AYUNTAMIENTO DE

85**PARLA**

URBANISMO

ANEXO I
OBJETIVOS DE LA MODIFICACIÓN

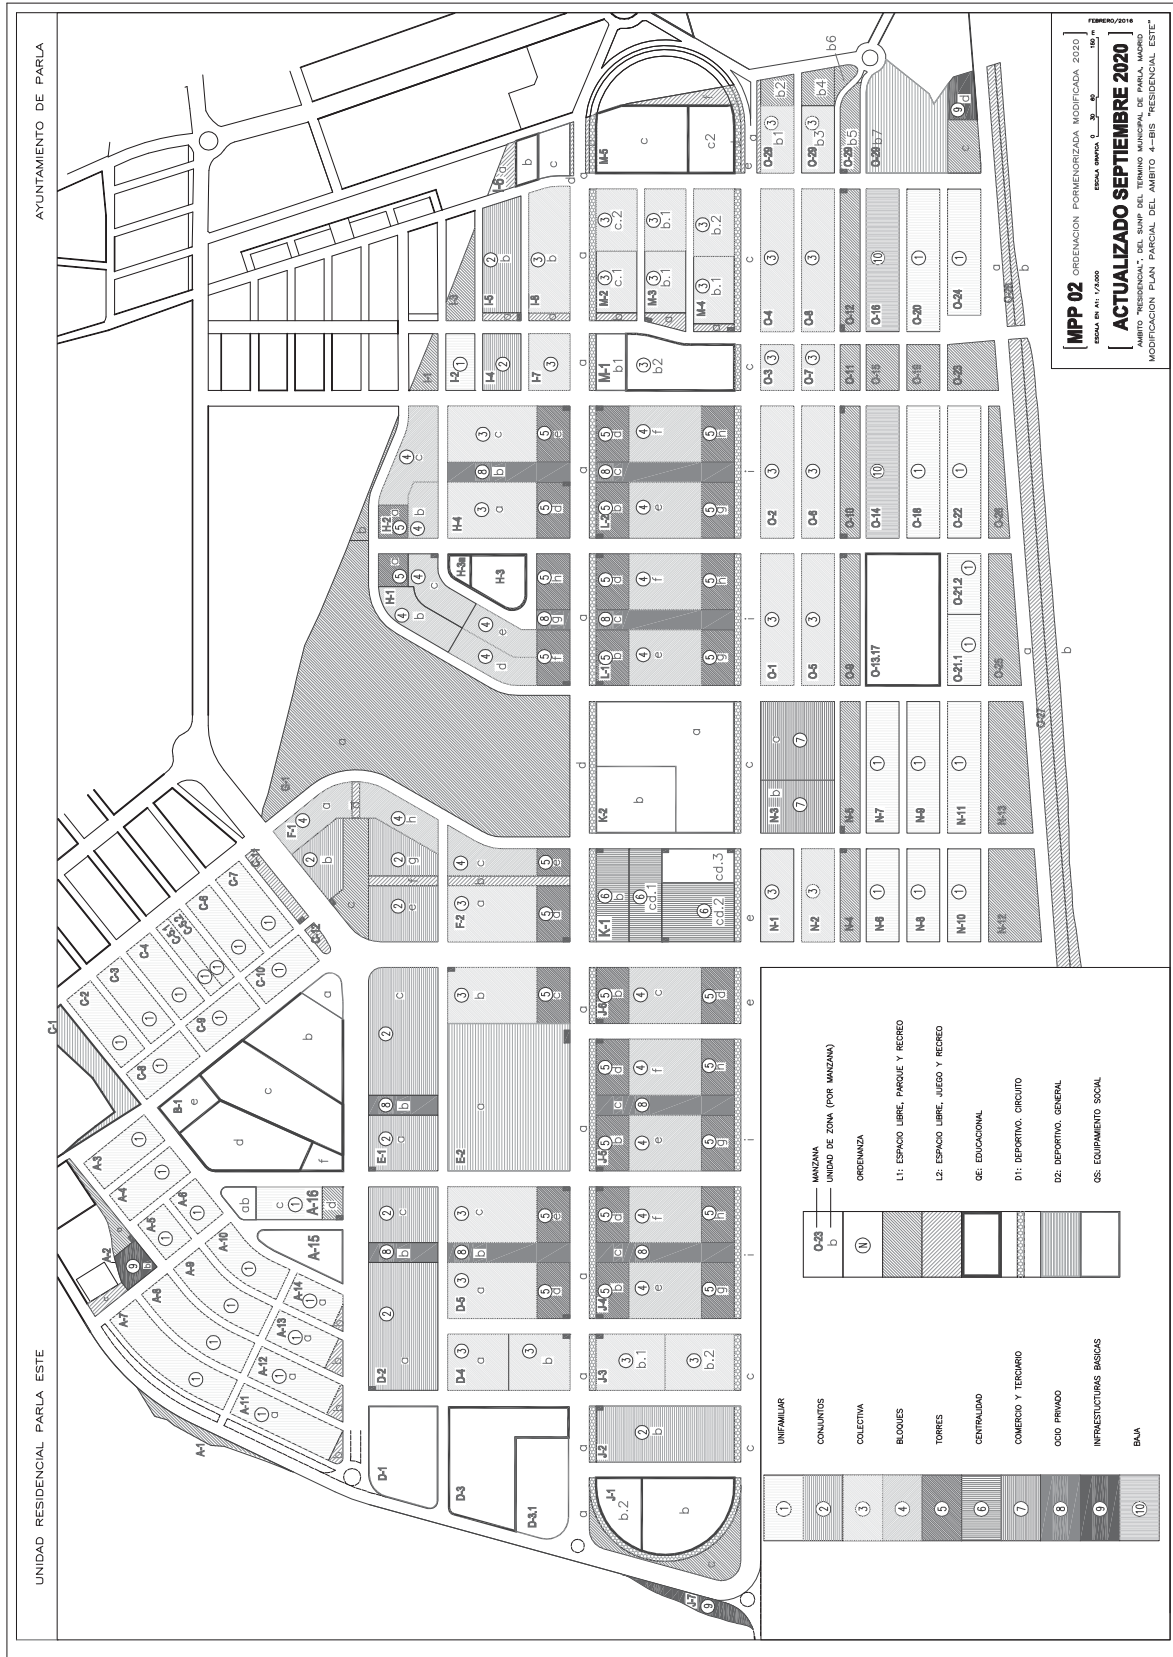
La modificación consiste en cambiar la ordenanza urbanística de zona aplicable a la Unidad de Zona N-3, que pasa de ser la ordenanza Q "Equipamiento" en el Texto Refundido del Plan Parcial actualmente en vigor a la Ordenanza 7 " Comercio y Terciario" y en la modificación del artículo que define las condiciones de posición y ocupación de dicha ordenanza.

Se trata de recupera la calificación del suelo de la Unidad de Zona N-3 para usos terciarios establecida en los anteriores documentos del Plan Parcial desde la modificación puntal aprobada definitivamente el 28/12/2005. y se consideren de aplicación las determinaciones urbanísticas establecidas en el Estudio de Detalle aprobado el 11/05/2010.

UNIDAD DE ZONA N-3	Parcela N-3a	Parcela N-3b
Ordenanza de zona	7 COMERCIO Y TERCARIO		
Superficie de suelo (m ²)	22.400,00	13.148,00	9.252,00
Superficie edificable (m ²)	20.277,00	15.777,00	4.500,00
